Projet de parc agrivoltaïque Saint-Gérard-de-Vaux (03)

EE AGRISOLAIRE 04

octobre 24

**Mémoire en réponse à l'avis de la
MRAE sur le projet situé sur la
commune de Saint-Gérard-de-
Vaux (03)**

Figure 1 : Proposition des fuseaux de l'étude RTE 2024

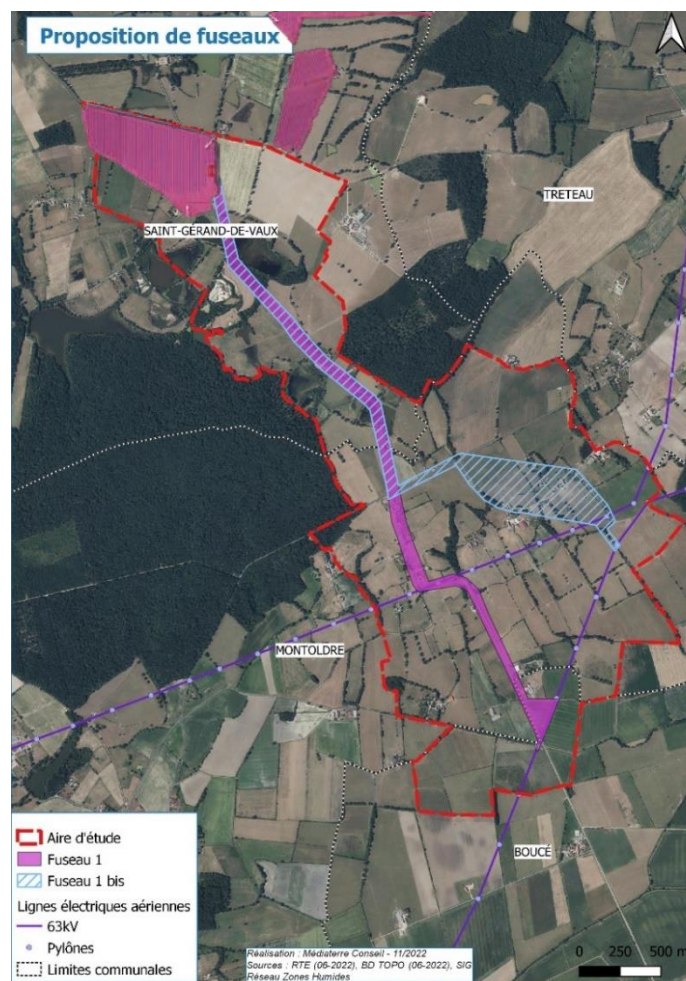
L'Autorité environnementale recommande de décrire les éventuels renforcements du réseau électrique national nécessaires associés au raccordement des installations photovoltaïques, d'évaluer leurs incidences environnementales ainsi que celles du raccordement et de présenter les mesures prises pour les éviter, les réduire et si besoin les compenser.

- que l'impact de la réalisation du raccordement soit évalué précisément.

Le projet de raccordement externe entre le poste de livraison et le poste source a fait l'objet d'une étude de faisabilité afin d'étudier deux solutions techniques. L'analyse de faisabilité a conduit vers le choix de la première solution technique revisitée. Cette solution (1 bis) est présentée ci-contre.

La concertation préalable s'est achevée mi-janvier 2023, le fuseau n°1 a été défini comme le fuseau de moindre impact. Mais les premières études techniques ont permis d'identifier que le passage en bord de chaussée sans dégrader la voirie neuve n'était pas possible car le fossé est trop étroit. La reprise complète de la voirie pour répondre aux exigences du règlement de voirie entraîne un surcoût conséquent.

En conséquence, il a été décidé, en accord avec la DREAL, de définir le fuseau n°1bis comme le fuseau de moindre impact. La DREAL a officialisé ce changement en mai 2023.

Figure 2 : Absence de friches au sein de la commune de Saint-Gérard-de-Vaux et de son intercommunalité

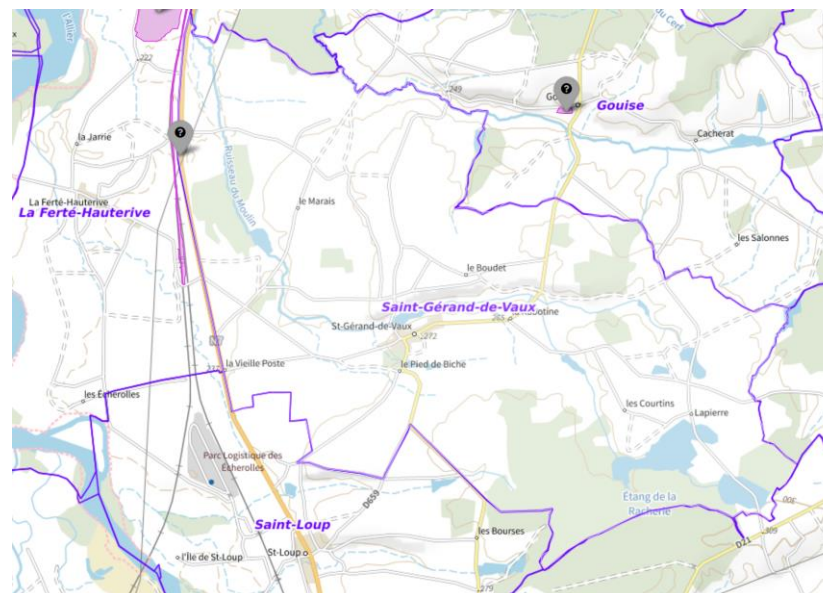
L'Autorité environnementale recommande de présenter des alternatives d'implantation de ce projet sur des espaces de moindre sensibilité environnementale et de justifier le choix retenu, notamment sur la base de critères environnementaux.

Dans un deuxième temps, une étude de prospection foncière a été réalisée au sein de l'intercommunalité. Les solutions de friches ont été écartées dû au manque d'opportunités foncières comme en atteste les données Cartofriche.

La recherche sur Cartofriche indique une absence de friche sur la commune de Saint-Gérard-de-Vaux.

Figure 3: Tracé du raccordement souterrain des 3 ilots au Poste de Livraison

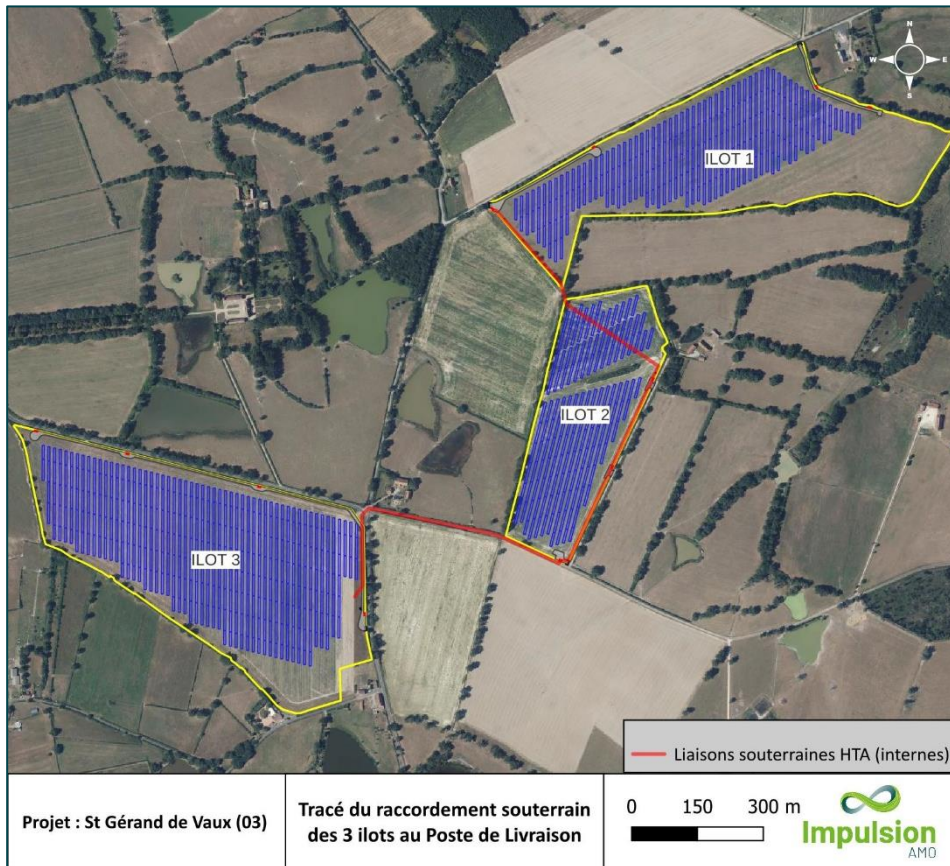
L'Autorité environnementale recommande de préciser, dès à présent, les dispositions prévues en termes d'ancrage et de tranchées, afin d'en apprécier l'incidence environnementale et de compléter, si besoin, les mesures prises pour les éviter, les réduire ou les compenser. Elle recommande de mettre en cohérence l'étude d'impact avec les annexes relatives aux milieux naturels et au paysage.

- Au pied de chaque rangée de panneaux des tranchées seront réalisées afin d'enfouir les câbles pour réduire leur détérioration.
- Entre les trois îlots. En effet, le projet dispose d'un poste de livraison (poste HBT) unique ainsi que de trois îlots séparés. Il existe des raccordements électriques internes au projet afin de relier les différents îlots. Le plan de ces raccordements entre les trois îlots est détaillé sur la carte ci-contre.

Les habitats naturels et la flore ne représentent que des enjeux nuls ou faibles sur le tracé de cette liaison souterraine. Les enjeux de la faune patrimoniale sont redétaillés sur la carte ci-dessous.

Figure 7 : Evitement des émissions de CO₂ grâce au projet selon les hypothèses de substitution

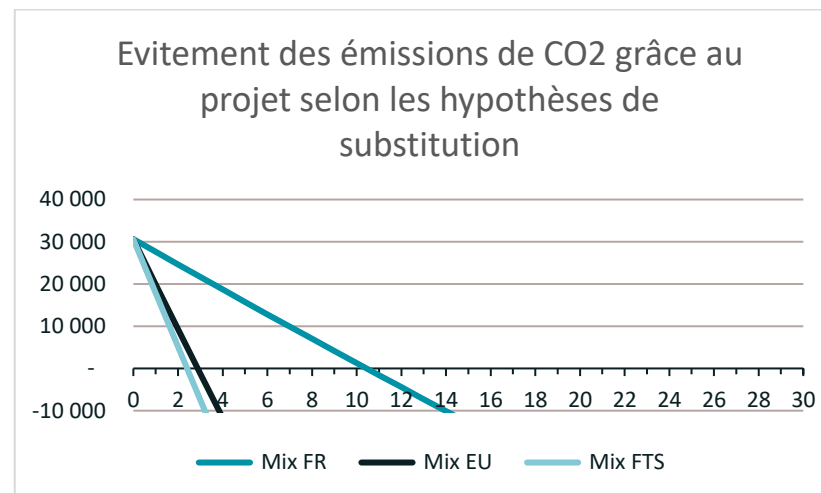
L'Autorité environnementale recommande de quantifier les émissions de gaz à effet de serre sur l'ensemble du cycle de vie du parc photovoltaïque au sol, d'appliquer la démarche Éviter – Réduire – Compenser (ERC) à ces émissions afin d'exposer clairement comment le projet contribue à la réalisation des engagements nationaux et internationaux pris par la France pour lutter contre les émissions de GES et le réchauffement climatique. L'Autorité environnementale rappelle qu'un bilan carbone complet, incluant la perte éventuelle de captation de carbone de la végétation et des sols du site retenu est à produire, assorti de ses hypothèses, méthodologie et références de calcul, intégrant la provenance des panneaux.

Il est possible de visualiser l'amortissement carbone du projet. Le graphique ci-dessous permet d'observer les temps de retour carbone selon les différentes hypothèses.

Dans les 3 hypothèses, la production photovoltaïque permet d'amortir en 10 ans ou moins les émissions liées au chantier et fonctionnement du parc en effaçant des productions plus carbonées. La production s'accorde donc à l'objectif de stratégie nationale bas carbone et de neutralité carbone.

Figure 8 : Etude des sensibilités et perceptions visuelles depuis les habitations aux alentours du site d'étude, p24 de l'étude paysagère, Epure 2022.

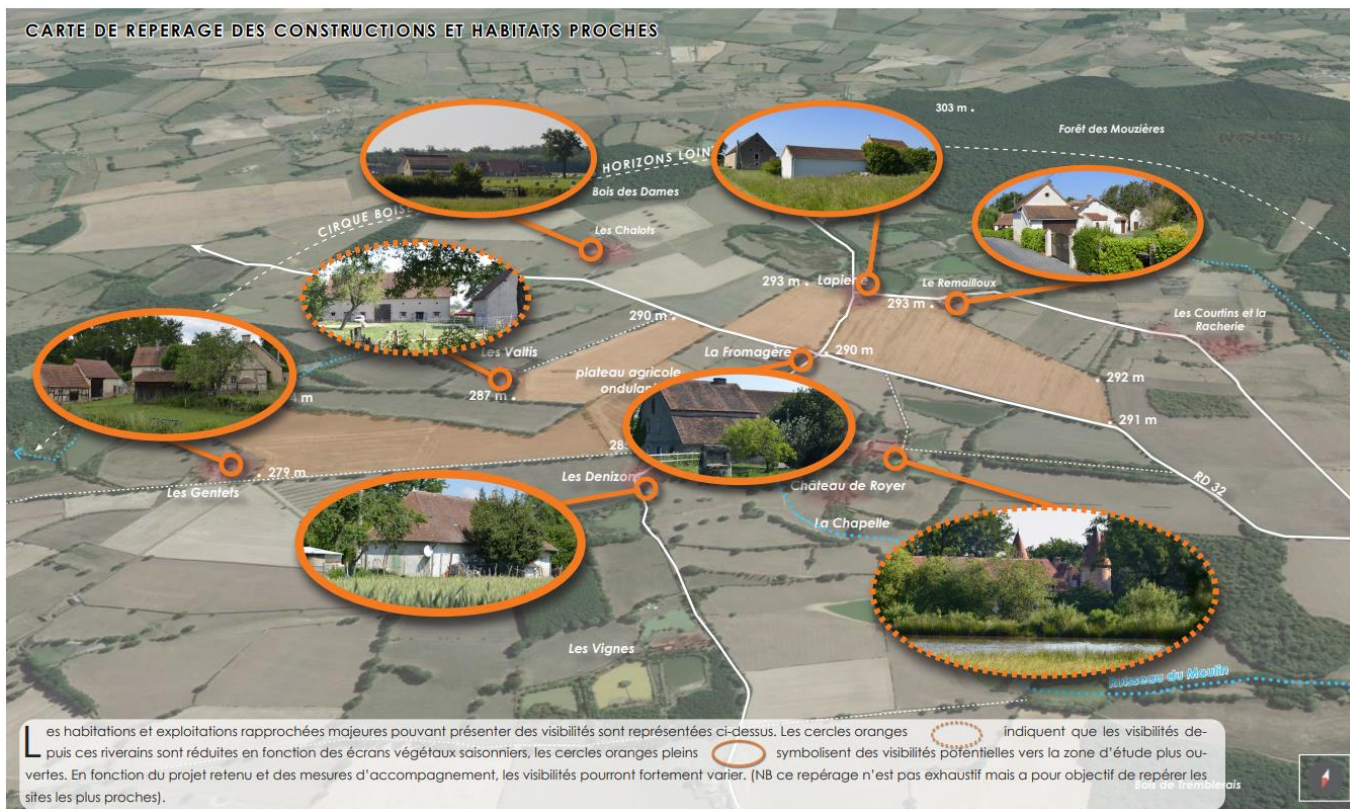
- que la qualification des impacts soit complétée par des photomontages en l'absence de feuillage, en période hivernale ;
- que les impacts sur le château de Royer soient illustrés par des photomontages et réévalués ;
- que la zone d'implantation du parc photovoltaïque, située au sud de la route départementale 32 soit évitée de manière à limiter les impacts depuis les lieux-dits « La-pierre » et « Le Ramailloux », le château de Royer et la route départementale.

L'étude paysagère produite au sein de l'étude d'impact a bien qualifié les enjeux depuis les habitations et les axes de perceptions. Ci-dessous, les planches tirées de cette étude étudiant les impacts depuis les habitations sont présentées dans les prochaines pages.

Cette analyse est réalisée sur la base de la zone d'étude initiale. Les parcelles concernées par le projet finalement retenu sont partiellement réduites, limitant dès lors la sensibilité de certains habitats. C'est le cas notamment du non-investissement des parcelles libérant le champ visuel à l'est du château Royer.

Figure 25 : Analyse diachronique des photographies aériennes de 2023 ci-dessous, les années 2000-2005 et les années 1950-1965 ci-contre (Source : IGN).

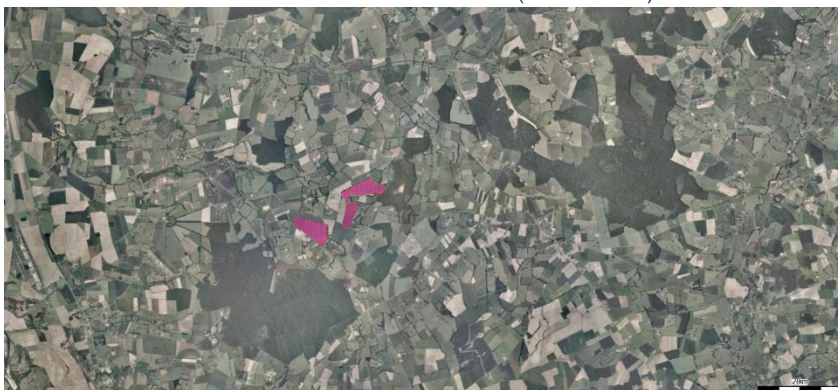
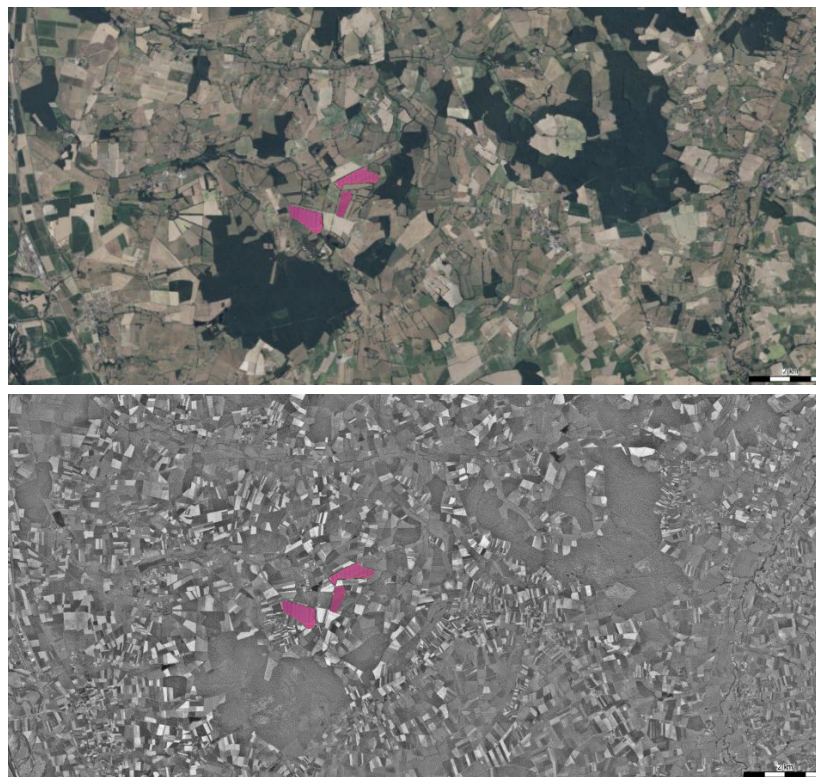
Le dossier analyse les effets cumulés du projet avec les projets connus sur le territoire, conformément au II de l'article R.122-5 du code de l'environnement. Parmi eux, quatre projets de centrales photovoltaïques au sol ont été recensés dans un rayon de 10 km autour du projet, les plus proches étant implantés à 3,8 km et 4,2 km au nord-est, sur la commune de Saint-Voir²³, les suivants étant à plus de 5 km.

L'analyse des effets cumulés du projet agrivoltaïque avec les projets existants a été menée dans un périmètre de 10 km autour du site et sur plus de 20 ans grâce, notamment, à une comparaison des photographies aériennes actuelles et anciennes ainsi qu'à une recherche des projets d'envergure potentiellement impactant pour l'environnement, mais également les projets de même typologie (projets photovoltaïques au sol dans le cas présent) qui sont déjà construits. Cette analyse s'appuie sur une analyse diachronique.

Le projet de Saint-Gérard s'inscrit dans un contexte territorial soumis à de faibles évolutions temporelles, dont les quelques changements d'usages des sols sont liés à des défrichements agricoles, à la fermeture de certaines cultures abandonnées et à un faible étalement urbain. Le paysage évolue principalement à cause des remembrements agricoles qui ont ouvert les paysages et réduit les linéaires de haies et augmenté la taille des cultures. Aucun projet d'aménagement majeur n'est à noter sur le territoire. Du reste, le paysage est déjà constitué dès 1950 de ses bourgs, ses massifs forestiers, ses zones de cultures, et ses routes.
